Mission régionale d'autorité environnementale

**Avis délibéré de la mission régionale d'autorité environnementale  
relatif au projet d'amélioration d'accessibilité au domaine skiable -  
création d'un télésiège Bataillette-Plan Bois, présenté par la  
commune de Sainte-Foy-Tarentaise (73)**

**Avis n° 2021-ARA-AP-01107**

Figure 3: Extrait de la carte de localisation des phénomènes d'avalanches (à gauche) - Carte d'aléa du projet de révision du PPR (à droite) au droit de l'emplacement prévu de la gare de départ

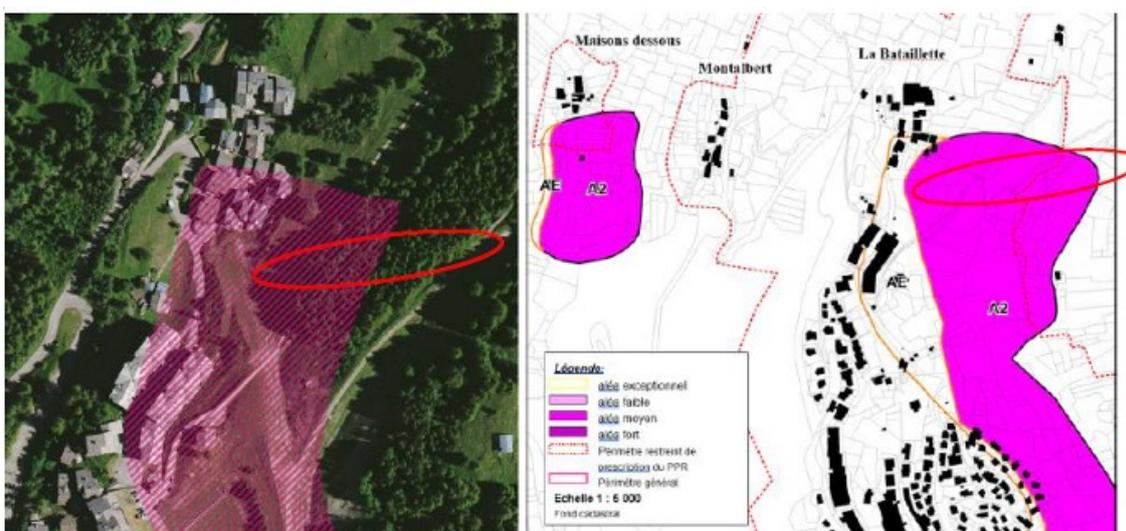
La commune de Sainte-Foy-Tarentaise est couverte par un plan de prévention des risques naturels prévisibles (PPRN), approuvé en 2003 et révisé en 2008. Une révision générale a été prescrite le 30 novembre 2016 et est toujours en cours. Bien que le PPRN soit cité par le pétitionnaire, l'aléa ne semble pas avoir été identifié sur le versant concerné par le projet. Pourtant, le défrichage envisagé intercepte deux secteurs d'aléa avalanche possibles, comme le montre la figure 3.

**L'Autorité environnementale recommande, après prise de connaissance des cartes d'aléas les plus récentes auprès des services en charge de la révision du PPRN, de les intégrer**

**dans l'évaluation environnementale et d'en tirer toutes les conséquences pour le projet (conception, travaux et exploitation), ses incidences environnementales et sa vulnérabilité par rapport à des évènements exceptionnels conclusions.**

Figure 4: Habitats naturels présents sur la zone d'étude

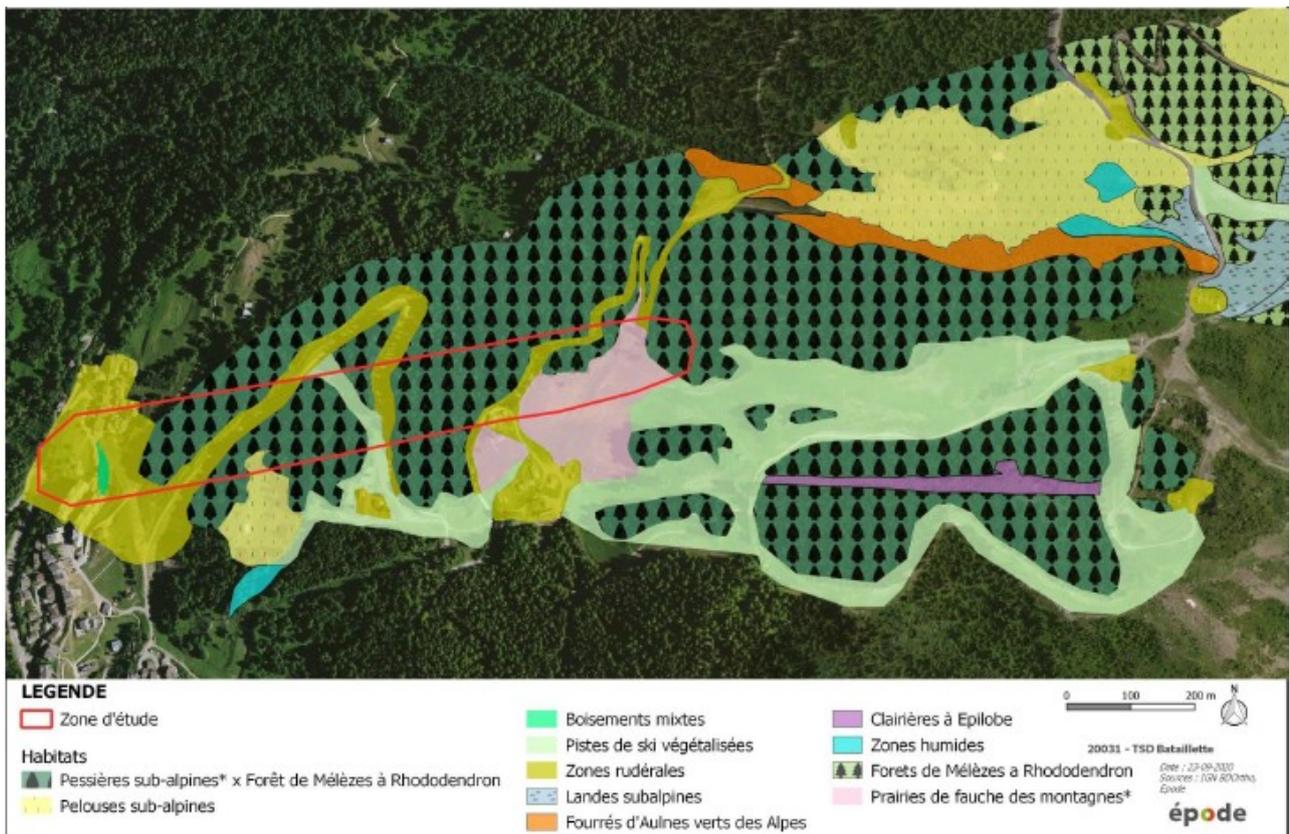
Un inventaire de terrain est présenté au dossier. L'inventaire correspond globalement aux attendus. Les enjeux portent principalement sur l'avifaune et les chiroptères, ainsi que les habitats. Bien qu'aucune espèce protégée d'insecte n'ait été relevée, la présence de la plante hôte de papillons : l'Apollon, l'Orpin blanc est à noter. Il est judicieusement rappelé dans le dossier que le site d'étude est concerné par la zone d'intérêt pour la conservation des oiseaux n°RA11, constituée notamment de forêts de résineux et prairies et où 16 espèces communautaires nichent (Aigle royal, Circaète Jean-le-Blanc, Lagopède alpin, Chouette de Tengmalm, Pic Tridactyle, Merle de roche...). Le dossier ne comporte pourtant pas d'inventaire des sites de nidage potentiel des chauves-souris et de la Chouette de Tengmalm.

**L'Autorité environnementale recommande de réaliser un inventaire des arbres à cavités sur le site du projet et une vérification de leur occupation par les chiroptères et la Chouette de Tengmalm.**

Figure 5: Diagnostic des habitats du Tétralyre de la société de chasse, décentré par rapport à la zone d'étude

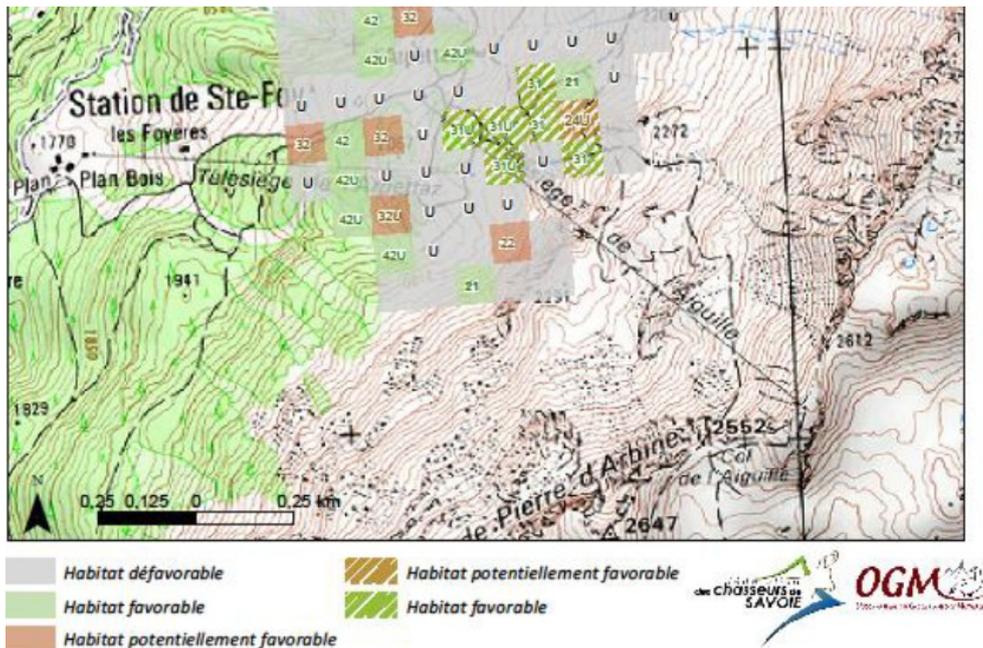
Le diagnostic des habitats de reproduction du Tétrás lyre a été réalisé par la fédération de chasse de la Savoie en 2017. Pourtant la carte extraite du dossier, figure 5, n'est pas une étude d'habitat au droit de la zone d'étude, mais en zone amont. L'affirmation selon laquelle « *la zone d'étude est localisée en dehors des milieux favorables à cette espèce* » ne peut être déduite de la carte présentée. De plus, selon les données disponibles (Parc national de la Vanoise), le Tétrás lyre est connu dans le secteur à l'est droite du départ du TS Arpettaz (avec la connaissance de cas de collisions avec des câbles), au niveau de la clairière d'implantation de la gare d'arrivée, mais aussi au droit du projet selon la carte<sup>5</sup> figure 6.

Il est en outre mentionné que « l'altitude de celle-ci est trop basse pour que le Tétrás lyre puisse être présent ». La notion de basse altitude pose question dans la présentation, et semble devoir être réinterrogée. En effet, d'après le parc national<sup>6</sup>, « Dans les Alpes, il se rencontre à la lisière supérieure des arbres entre 1 400 et 2 300 m d'altitude ».

**L'Autorité environnementale recommande de compléter l'analyse de l'état actuel de l'environnement par un diagnostic de la présence du Tétrás lyre au droit de la zone d'étude du projet d'ensemble.**

Figure 7: Présentation de l'entité Sud du site Natura 2000 FR8201777 au sein du domaine skiable accessible gravitairement défini au Scot (à droite, le point rouge symbolisant la localisation du site)

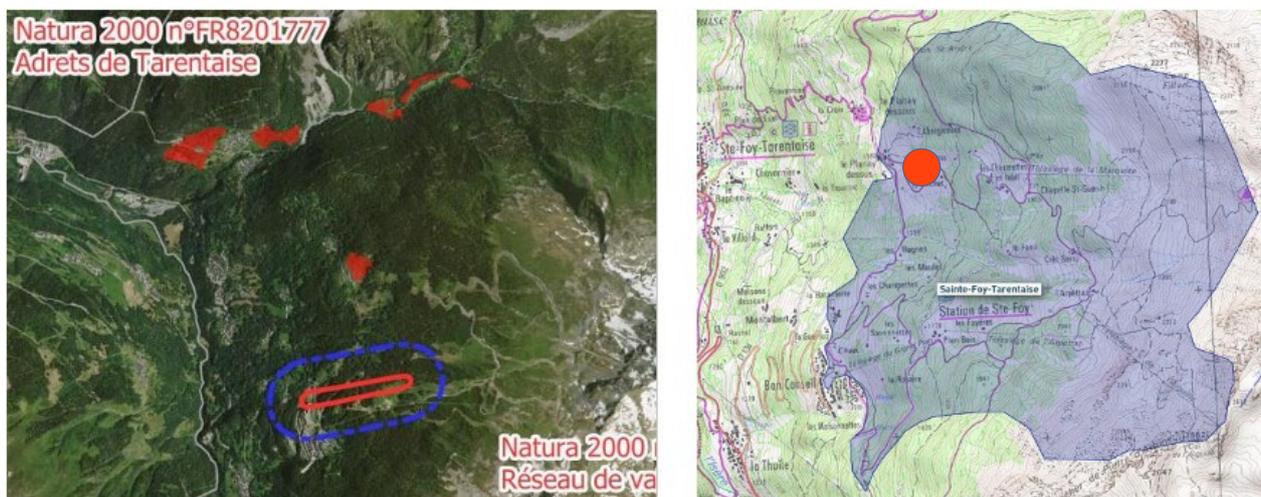
Par ailleurs, une incidence probable est l'accroissement des impacts sur le site Natura 2000 n°FR8201777 « Adrets de Tarentaise » par le ski hors piste, mis en avant sur la station et dont le site est connu comme accessible gravitairement selon la définition du Schéma de cohérence territoriale (Scot) (cf carte figure 7 de droite ci-dessous).

**L'Autorité environnementale recommande de prendre en compte l'accessibilité du site Natura 2000 « Adrets de Tarentaise » au ski hors piste dans l'évaluation des incidences sur Natura 2000 et de mettre en place des mesures d'évitement ou de réduction.**

Figure 8: Emplacement du projet vis-à-vis de la zone 2AUt

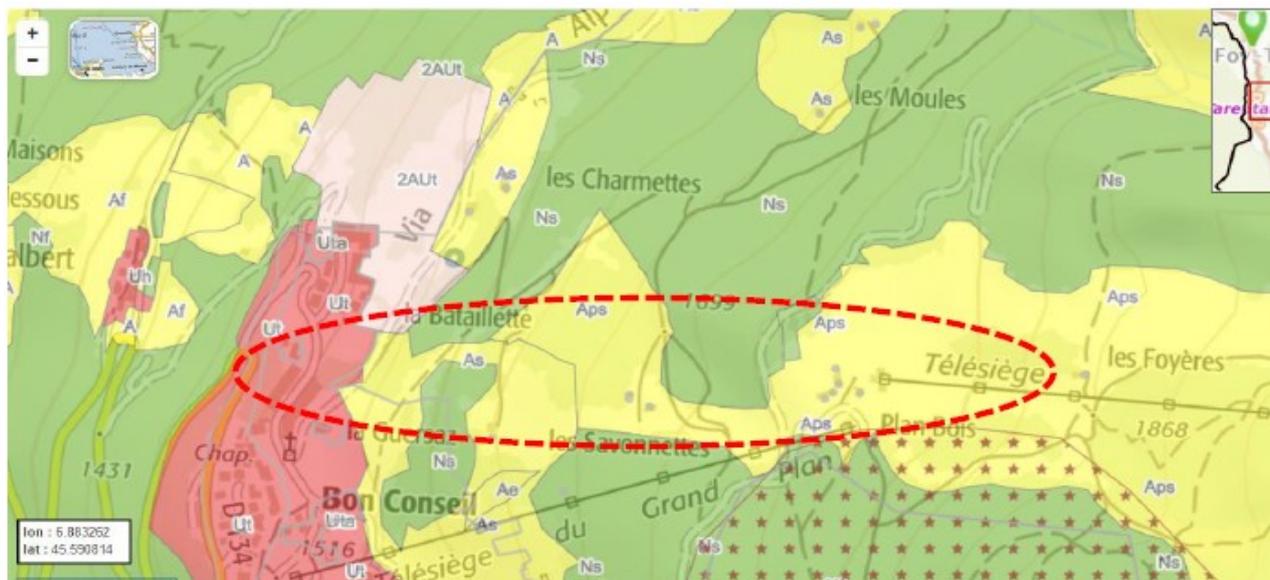
La création du nouveau télésiège va permettre de véhiculer un nombre significativement plus important de skieurs au départ de la gare aval du nouveau télésiège. L'urbanisation de la zone à vocation touristique 2AUt<sup>15</sup> présentée sur la figure 8 pourrait y être associée. Il est donc nécessaire d'intégrer les effets de cette urbanisation dans le cadre de l'évaluation des impacts du projet d'ensemble. l'intérêt du télésiège étant directement lié à l'ouverture de la zone 2AUt à la construction<sup>16</sup>.

La résolution des problèmes actuels et futurs d'accès et de stationnement des usagers de la remontée n'est en outre pas abordée, alors que l'on peut s'attendre à une nécessaire régulation de ce point de vue. « Des problèmes de stationnement dans la plupart des hameaux » sont en effet identifiés au PLU. Il en est de même de l'accessibilité à la station.

**L'Autorité environnementale recommande de compléter l'étude d'impact en intégrant les effets induits du projet sur l'urbanisation et les questions d'accessibilité tous modes confondus à la station, y compris sur le stationnement.**

Figure 9: UTN de Sainte-Foy-Tarentaise

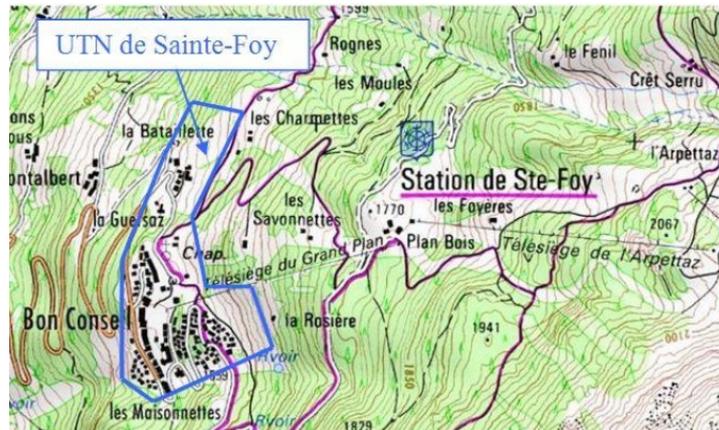
Il est à noter que le projet de développement du secteur de Bataillette s'intègre dans une unité touristique nouvelle (UTN) structurante dont l'enveloppe est précisée au Scot approuvé en 2017 (cf. figure 9).
